①内閣府の最大クラスモデルのパラメータ設定の確認 (パラメータの設定方法)

5-5 内閣府の最大クラスモデルの位置づけの再整理 No.4コメント回答（内閣府の最大クラスモデルの位置づけの再整理）

5-6 内閣府の最大クラスモデルに対する不確かさの考慮 コメント回答まとめ

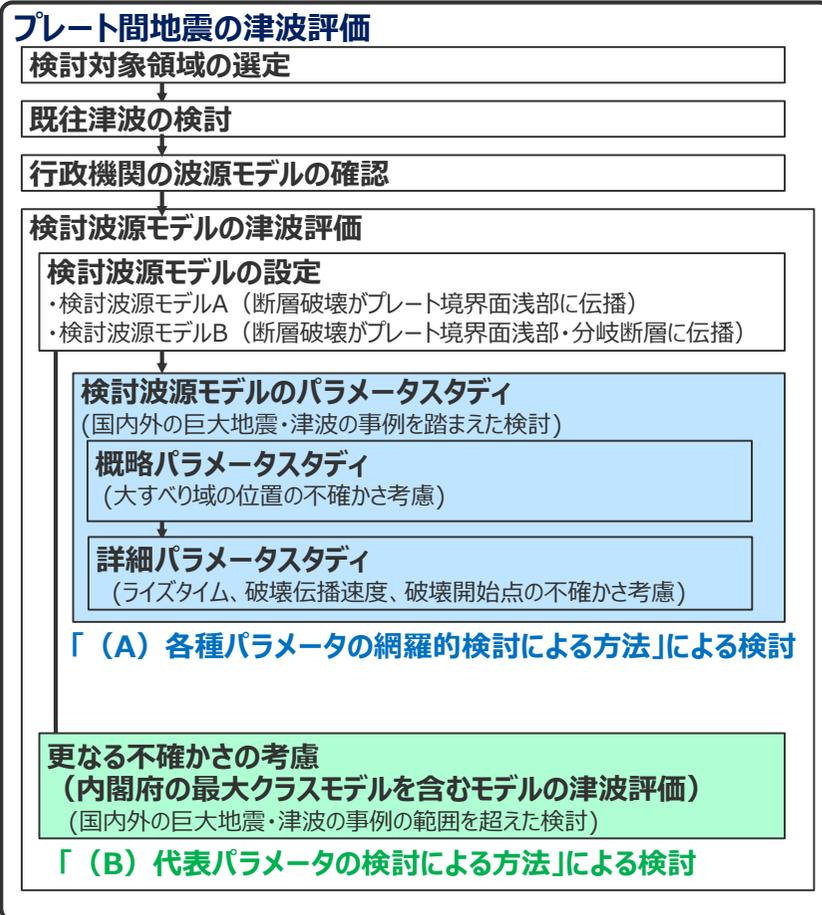
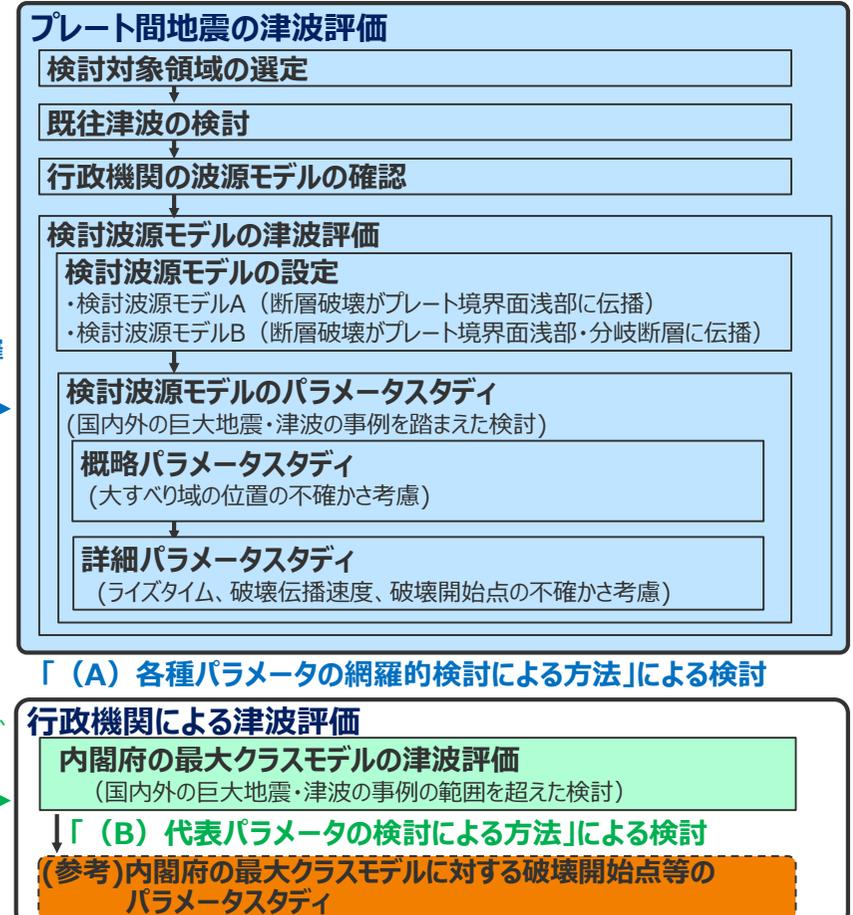
- ライズタイムの設定に関するコメント回答として、国内外の巨大地震・津波の事例等の科学的知見を調査した結果に基づき、プレート間地震の津波評価を以下のように変更することを説明した。
- ・プレート間地震の津波評価に関し、検討波源モデルのパラメータスタディにおいて、不確かさの考慮として、巨大地震・津波のライズタイムの推定事例に基づくライズタイム150s～300sに加えて、Mw8クラスのその他の地震の津波インバージョンの検討結果に基づき保守的にライズタイム120sを追加する。
- ・上記パラメータスタディとは別に、「更なる不確かさの考慮」として、内閣府の検討もプレート間地震の津波評価に取り込み、ライズタイム60s等、敷地への影響の大きい検討波源モデルに対して国内外の巨大地震の発生事例の範囲を超えて一部のパラメータを考慮した「更なる不確かさ考慮モデル」を追加する。

- 第662回審査会合では、プレート間地震の津波評価について、「検討波源モデルのパラメータスタディ」の他に、国内外の巨大地震の発生事例の範囲を超えて一部のパラメータを考慮した検討を「更なる不確かさ考慮」という表現で加え、内閣府の最大クラスモデルを含むモデルを「更なる不確かさの考慮モデル」として整理していた。
- 今回、波源設定の考え方に着目して内閣府の最大クラスモデルの位置づけを再整理した結果、**(A) 各種パラメータの網羅的検討による方法**により検討した「検討波源モデルのパラメータスタディ」と**(B) 代表パラメータの検討による方法**により検討した内閣府の最大クラスモデルとの波源設定の考え方の違いを踏まえ、「更なる不確かさの考慮」という表現による整理は取り止め、**(B) 代表パラメータの検討による方法**により検討された内閣府の最大クラスモデルは、**(A) 各種パラメータの網羅的検討による方法**によって検討を行うプレート間地震の津波評価と別に、行政機関による既往評価として基準津波の策定に反映するよう変更した。
- なお、第662回審査会合でのコメントを踏まえて、内閣府の最大クラスモデルに対して、仮に破壊開始点等のパラメータスタディを実施した場合の影響検討を参考として実施した。

- 上記整理結果を踏まえて、内閣府の最大クラスモデルの基準津波の策定への反映について検討した。
- その結果、第662回審査会合では、内閣府の最大クラスモデルを検討波源モデルに対する「更なる不確かさ考慮モデル」と位置づけて整理していたが、波源設定の考え方の違いを踏まえ、「更なる不確かさの考慮」という表現による整理は取り止め、**(B) 代表パラメータの検討による方法**※により検討された内閣府の最大クラスモデルは、**(A) 各種パラメータの網羅的検討による方法**※によって検討を行うプレート間地震の津波評価とは別に、行政機関による既往評価として基準津波の策定に反映するよう変更した。

(B) 代表パラメータの検討による方法により検討された内閣府の最大クラスモデルは、行政機関による既往評価として基準津波の策定に反映するよう変更

沈み込み帯のS波速度構造

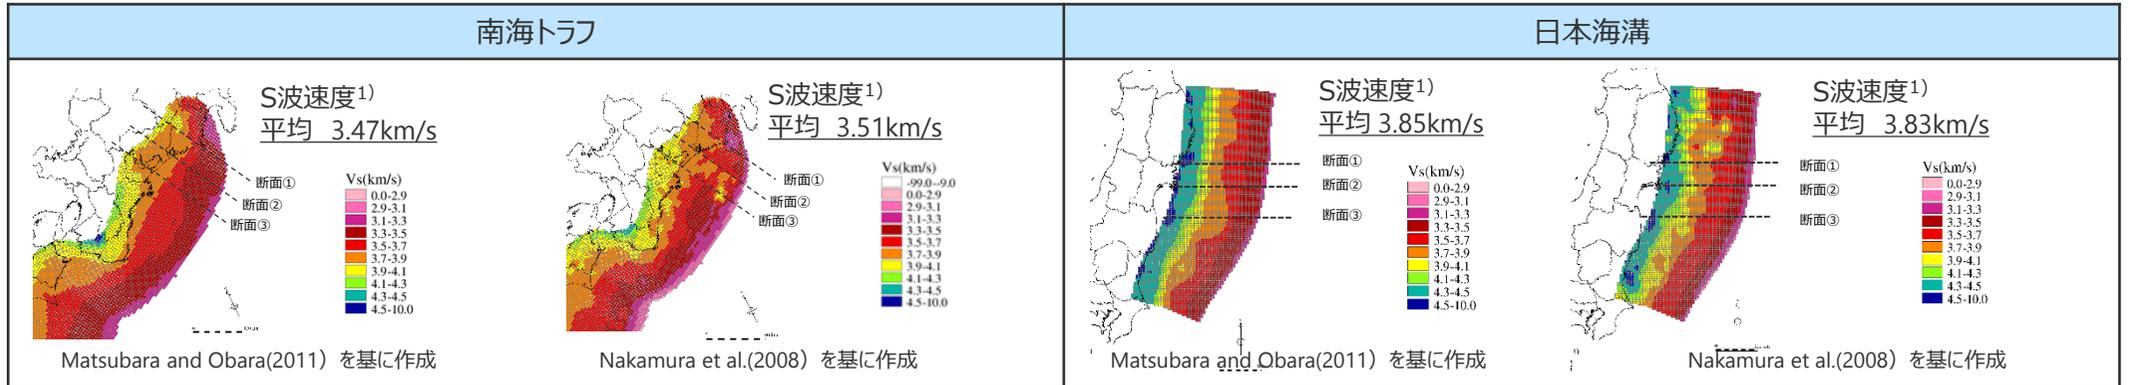
- 変更点
- 検討波源モデルの破壊伝播速度について、これまで内閣府(2012)が設定している2.5km/sと設定していたが、南海トラフと日本海溝のS波速度構造の違いを考えると南海トラフの巨大地震の破壊伝播速度は東北沖地震より小さいと考えられることから、国内外のMw9地震のインバージョン結果および南海トラフと日本海溝の速度構造を踏まえて、2.0km/sと設定することに変更した。
 - なお、内閣府(2012)が設定している破壊伝播速度2.5km/sも含めて、破壊伝播速度の不確かさについては、別途詳細パラメータスタディを実施する。

④ 基準津波の策定への反映

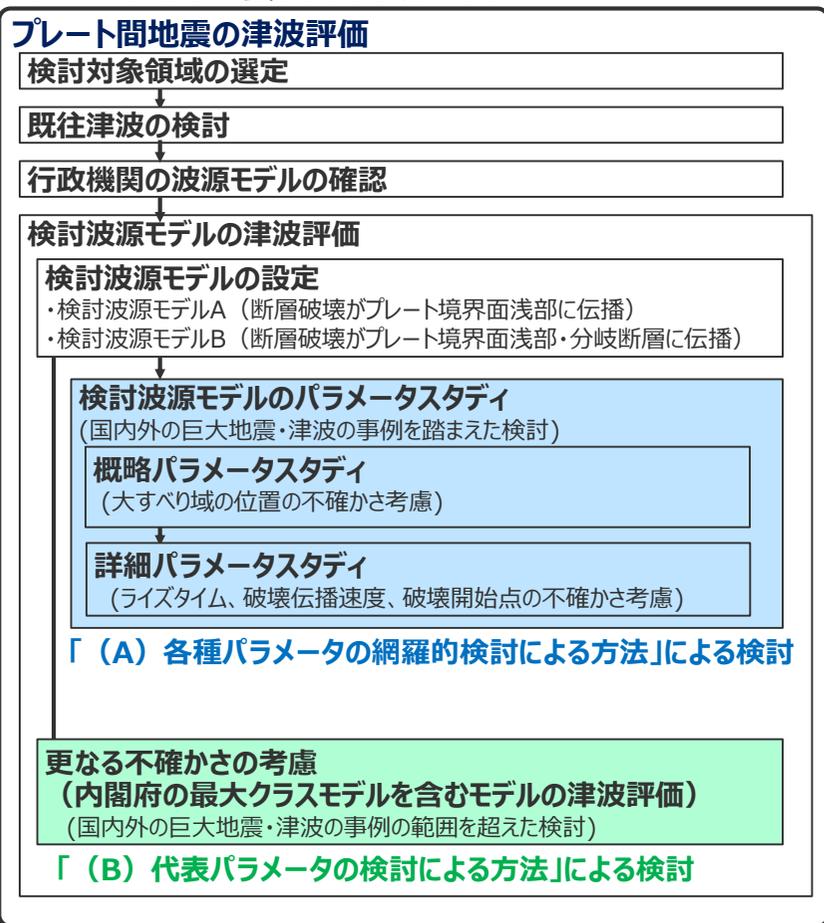
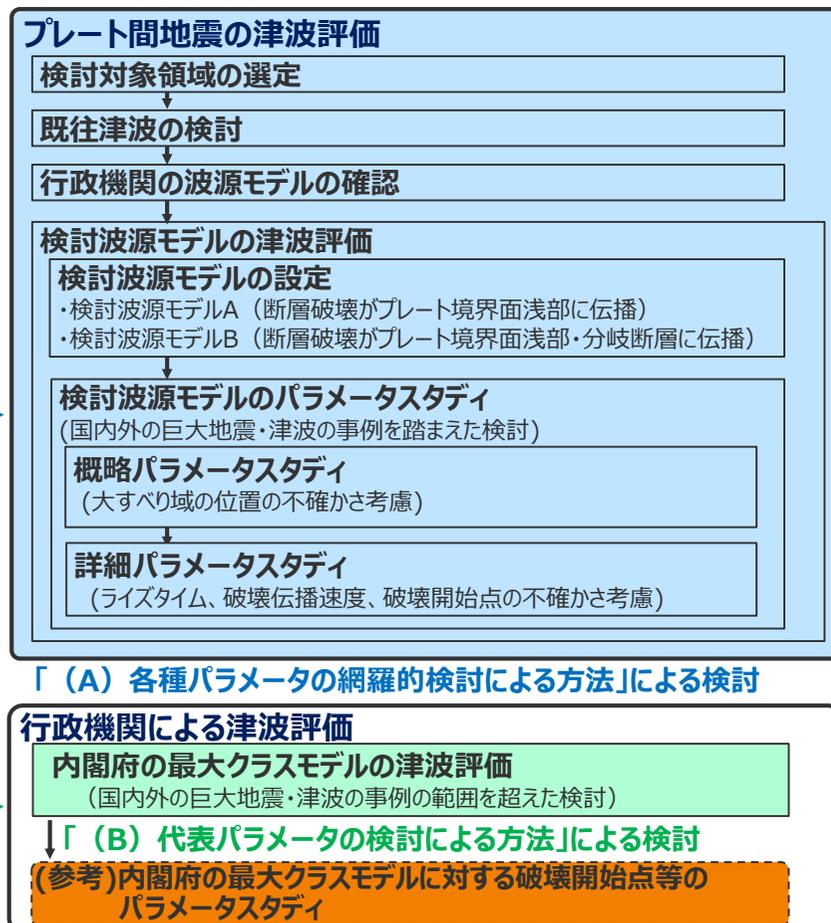
- 第662回審査会合では、プレート間地震の津波評価について、「検討波源モデルのパラメータスタディ」の他に、国内外の巨大地震の発生事例の範囲を超えて一部のパラメータを考慮した検討を「更なる不確かさ考慮」という表現で加え、内閣府の最大クラスモデルを含むモデルを「更なる不確かさの考慮モデル」として整理していた。
- 今回、波源設定の考え方に着目して内閣府の最大クラスモデルの位置づけを再整理した結果、**(A) 各種パラメータの網羅的検討による方法**により検討した「検討波源モデルのパラメータスタディ」と**(B) 代表パラメータの検討による方法**により検討した内閣府の最大クラスモデルとの波源設定の考え方の違いを踏まえ、「更なる不確かさの考慮」という表現による整理は取り止め、**(B) 代表パラメータの検討による方法**により検討された内閣府の最大クラスモデルは、**(A) 各種パラメータの網羅的検討による方法**によって検討を行うプレート間地震の津波評価と別に、行政機関による既往評価として基準津波の策定に反映するよう変更した。
- なお、第662回審査会合でのコメントを踏まえて、内閣府の最大クラスモデルに対して、仮に破壊開始点等のパラメータスタディを実施した場合の影響検討を参考として実施した。

(B) 代表パラメータの検討による方法により検討された内閣府の最大クラスモデルは、行政機関による既往評価として基準津波の策定に反映するよう変更

(No.4コメント回答に伴う津波評価のフローの変更点)

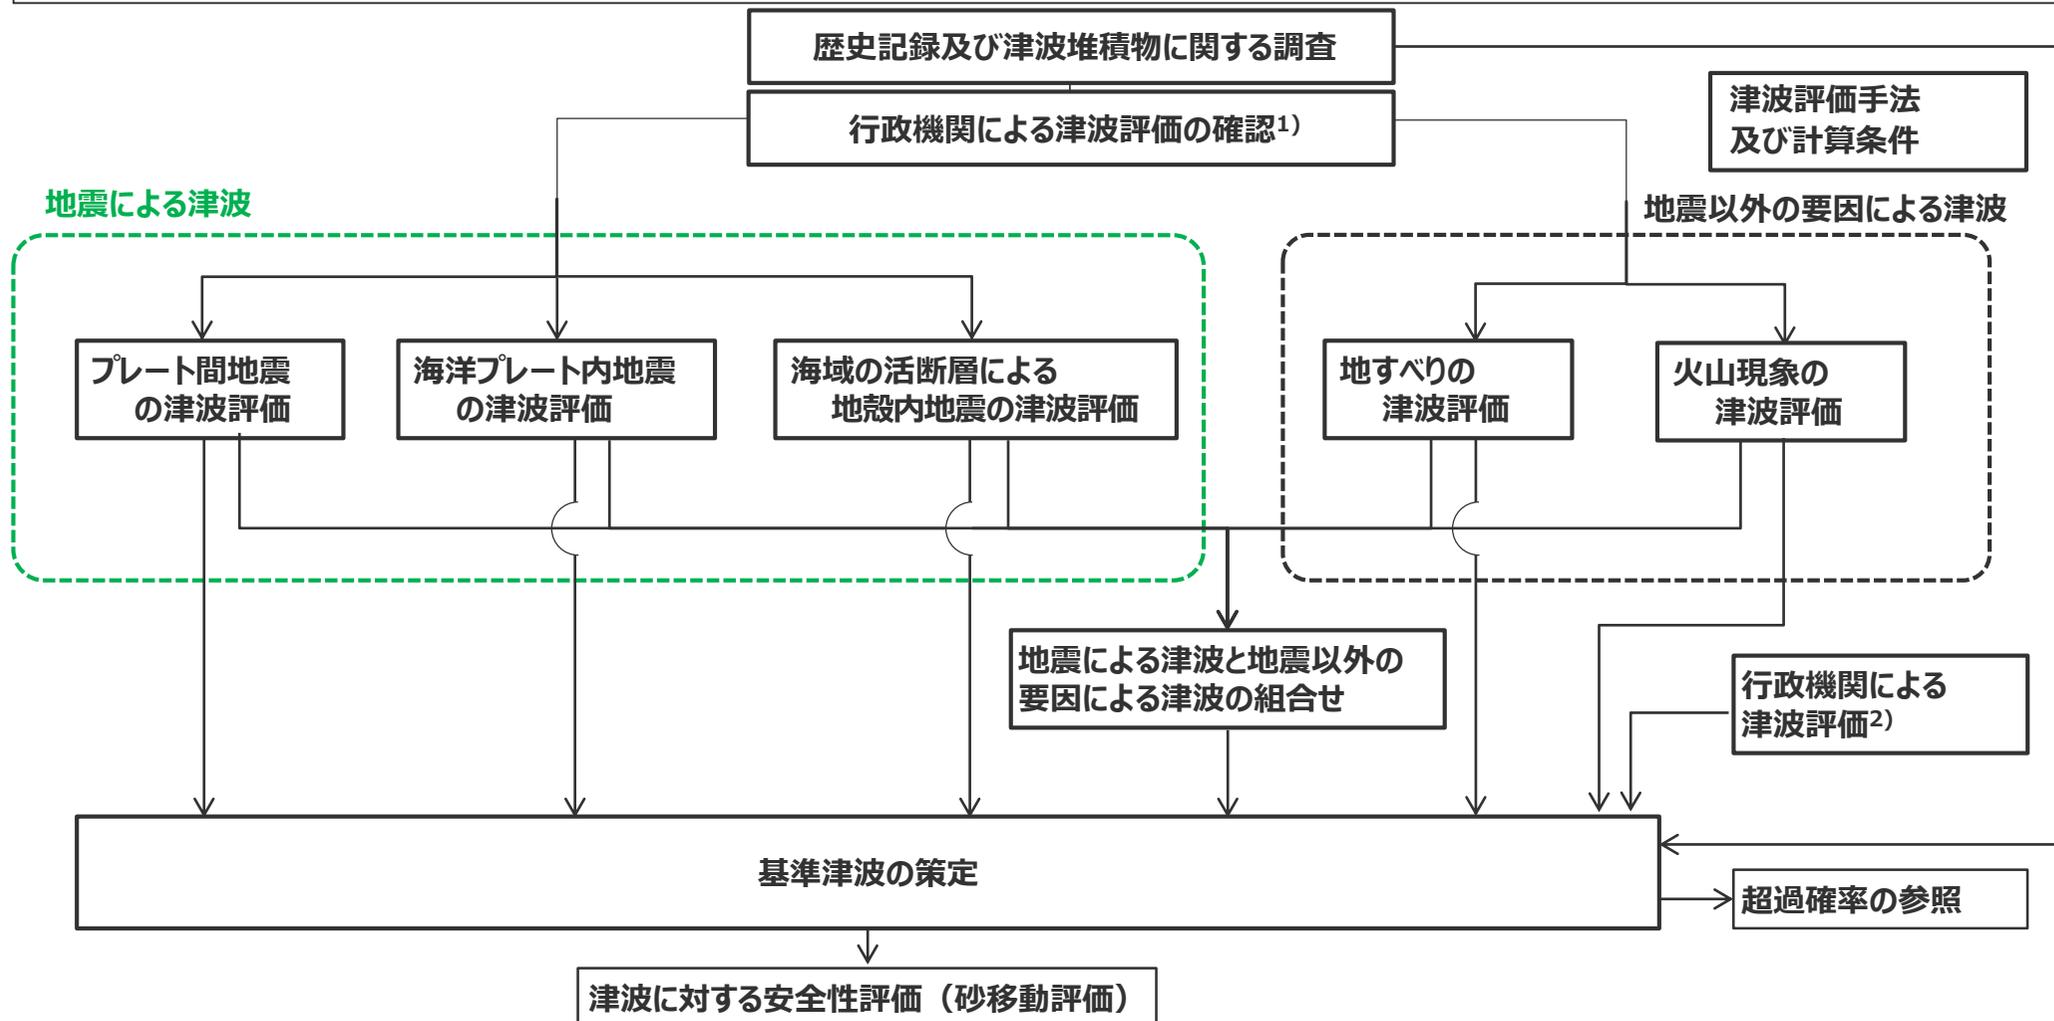
- 津波評価のフローは以下のとおり。
- 再整理の結果を踏まえて、行政機関による津波評価について、個々のパラメータについて科学的根拠を確認した検討と、行政機関の津波評価をそのまま用いて基準津波に反映する検討を分離し、津波評価のフローを明確化した。
